Věc: VZ „ZŠ jazyků Karlovy Vary, Libušina 31 - rekonstrukce jídelny“

Dodatečné informace k zadávacím podmínkám

m.č. 01

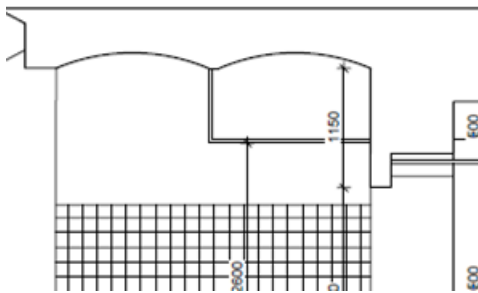
Požadavek na požární odolnost podhledu v podhled v jídelně je EI30, ve VV je podhled s odolností EI15

SDK podhled deska 1xDF 12,5 bez izolace jednovrstvá spodní kce profil CD+UD EI 15	m2	122,00
--	----	--------

Odpověď: Zadavatel uveřejnil opravený Soupis prací s výkazem výměr
